7 交総第 2 1 8 号  
令和 7 年 5 月 2 7 日

「東京都交通局日暮里・舎人ライナー舎人公園駅構内において発生した  
鉄道事故に係る勧告について」に対する「講ずべき措置に関する実施計  
画書」について

「東京都交通局日暮里・舎人ライナー舎人公園駅構内において発生した鉄道事故に係る勧告」に対する「講ずべき措置に関する実施計画書」について

図 1 : ダンパー設置イメージ

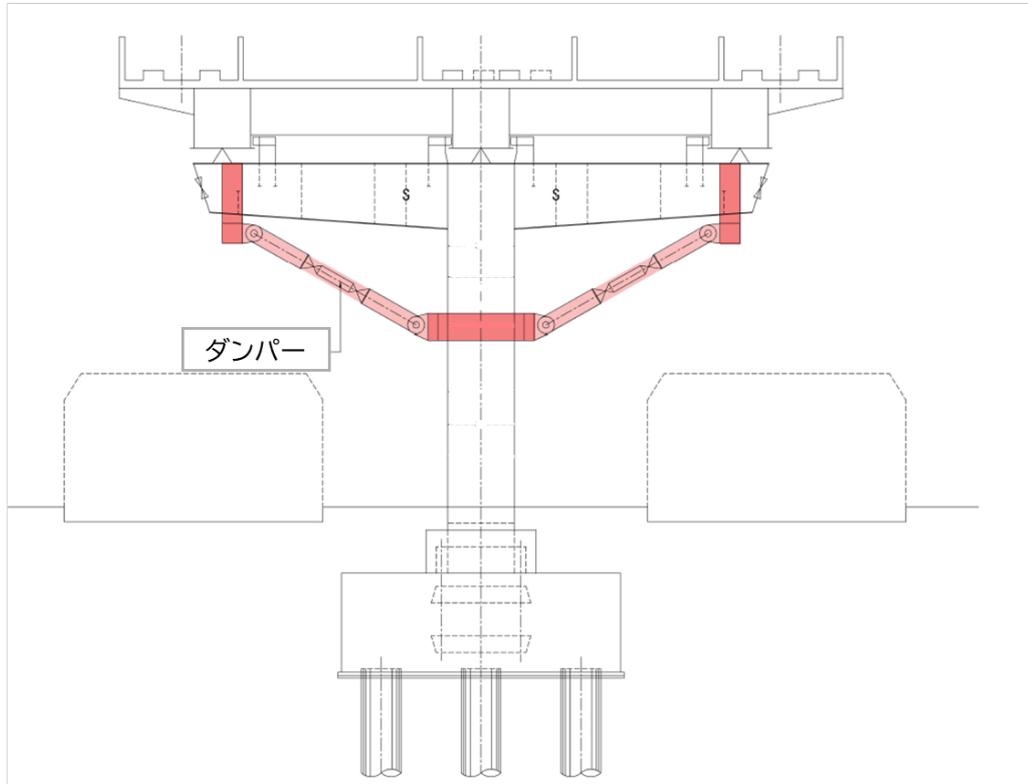
貴局は、事故現場付近の施設に、地震動の影響により列車の案内輪や分岐輪が案内軌条に乗り上げないようにするための対策を講ずること。

事故現場付近は、周辺に比べ地盤が揺れやすいこと、また、事故現場付近の構造物と車両の固有振動数がほぼ一致したことに加え、構造物の回転挙動が車両のローリングを助長したことが主な要因と分析されています。

- （１）地震動による構造物の回転変位と進路直交方向変位を低減するため、柱と梁の間にダンパーを設置します。ダンパーの仕様、設置位置については、外部専門機関等による検討・設計を実施し、事故現場付近の5本の柱に、図1及び図2のとおり施工します。今後、必要な法定手続きを実施して工事に着手し、令和10年度中の対策完了を見込んでいます。

図 3 : 固定案内板設置イメージ

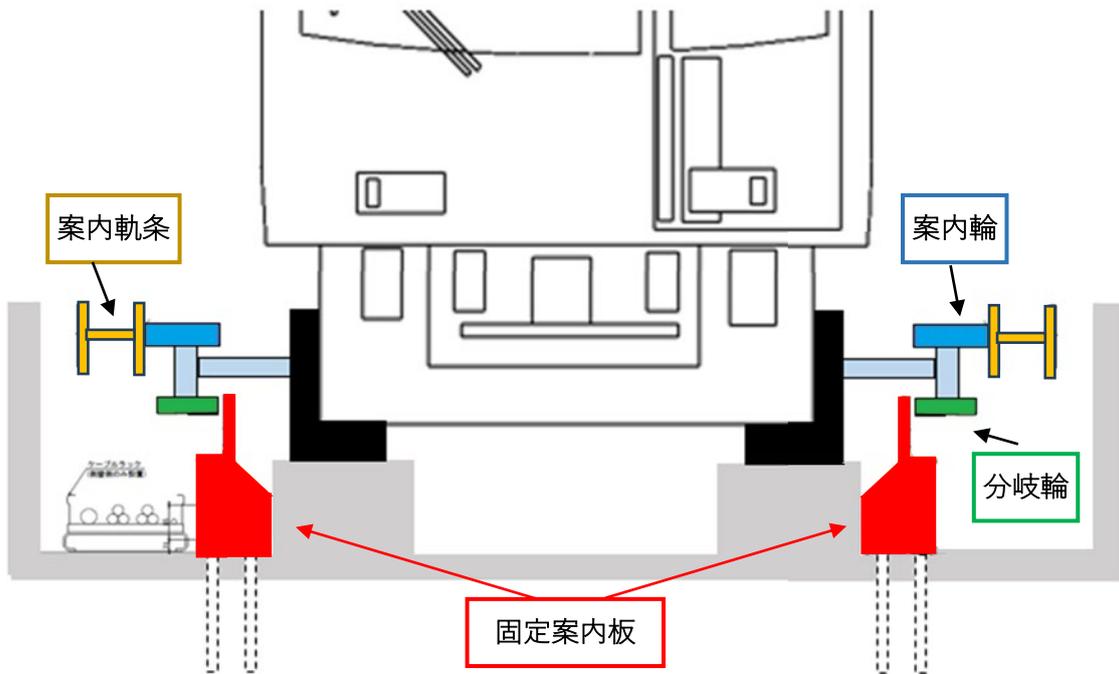
本事故は、令和3年10月7日22時41分ごろに発生した千葉県北西部を震源とする地震動により列車がロール方向に大きく揺すられ、1両目前台車の右側分岐輪が案内軌条に乗り上げ、案内軌条が脱落しました。その影響で、同台車は走行路の右寄りを走行したため、その先の走行路左側に設置された固定案内板の外側に同台車の左側分岐輪が逸脱し、脱線したものと考えられます。

- (2) 地震動により車両が大きく揺すられ、分岐輪の片側が案内軌条より上方に浮き上がっても、車両が走行路から逸脱することを防止する対策として、図3及び図4のとおり、新たに分岐輪の水平移動を拘束するための固定案内板を事故現場付近の走行路に追加設置します。これにより着地している側の案内輪と分岐輪を案内軌条と固定案内板で挟むように拘束し、進行方向を維持します。今後、必要な法定手続きを経て工事に着手し、令和8年度中の対策完了を見込んでいます。
